**Pismo dotyczące aktu planowania przestrzennego****1. ORGAN, DO KTÓREGO JEST SKŁADANE PISMO**

3. RODZAJ AKTU PLANOWANIA PRZESTRZENNEGO¹⁾☒ 3.1. plan ogólny gminy**4. DANE SKŁADAJĄCEGO PISMO⁴⁾****5. ADRES DO KORESPONDENCJI SKŁADAJĄCEGO PISMO⁴⁾**

7.1 Treść⁶⁾: ZGŁASZAM UWAGĘ DO PLANU OGÓLNEGO WROCŁAWIA ODNOŚNIE ŁĄCZNIKA OPOROWSKIEGO (FRAGMENTU PLANOWANEJ DAWNEJ TRASY CZESKIEJ) ORAZ PRZEDŁUŻENIA UL. KWIATKOWSKIEGO (FRAGMENTU DAWNEJ OSI INKUBACJI), KTÓRE — JAKO ELEMENTY NIEZBĘDNE W STRUKTURZE KOMUNIKACYJNEJ MIASTA (DROGI EWAKUACJI, RUCH TRANZYTOWY POZA ZABUDOWĄ MIESZKALNĄ OSIEDLA)

ZAŁĄCZNIK 1 – ŁĄCZNIK OPOROWSKI W POWIĄZANIU Z OSTATNIM ODCINKIEM OSI INKUBACJI WEDŁUG PROJEKTU PLANU OGÓLNEGO WROCŁAWIA Z ZAZNACZENIEM OBSZARÓW ŚWIADCZĄCYCH O ZANIŻENIU PARAMETRÓW TECHNICZNYCH ŁĄCZNIKA (WĘZŁY, PRZEKROJE ULICY). BRAK ODPOWIEDNIEJ WIELKOŚCI WĘZŁA W REJONIE OBWODNICZY ŚRÓDMIEJSKIEJ

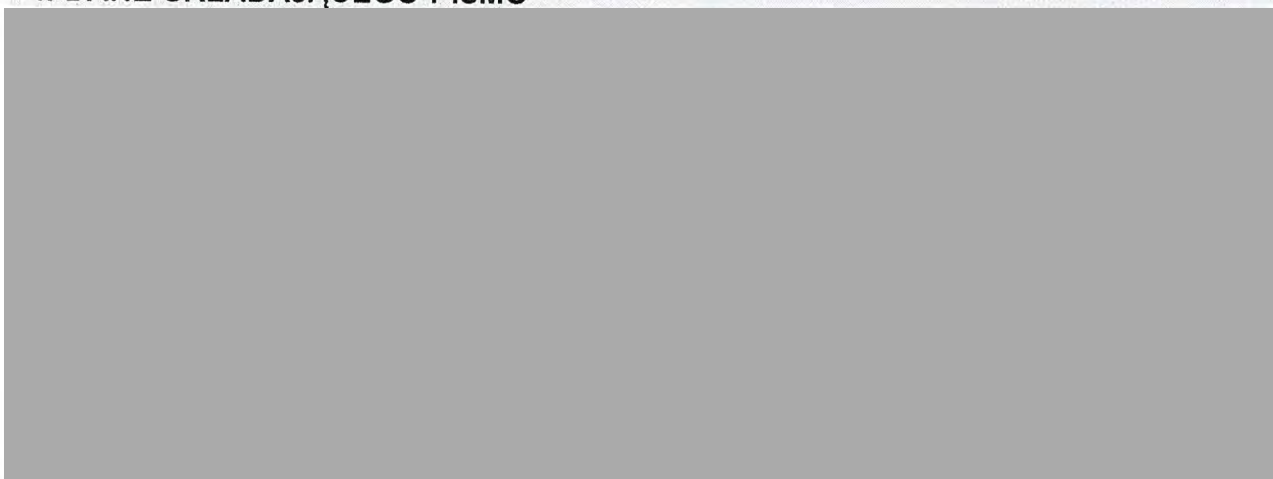
– NALEŻY ZREALIZOWAĆ W KLASIE GP LUB G, Z WEZŁAMI KOMUNIKACYJNYMI ODPOWIEDNIMI DLA TEJ KLASY DRÓG. W ODRÓŻNIENIU OD POPRZEDNICH EDYCJI STUDIUM (...) WROCŁAWIA, UKŁAD DROGOWY PROPONOWANY OBECNIE W MIEJSCU ŁĄCZNIKA OPOROWSKIEGO JEST NIESPÓJNY POD WZGLĘDEM PARAMETRÓW TECHNICZNYCH ORAZ FUNKCJONALNYCH Z OSIĄ INKUBACJI. NIE STANIE SIĘ WIĘC ALTERNATYWĄ DLA RUCHU TRANZYTOWEGO ROSNĄCEGO WRAZ Z ROZWOJEM NOWYCH OSIEDLI MIESZKANIOWYCH ORAZ STREFY AKTYWNOŚCI GOSPODARCZEJ.
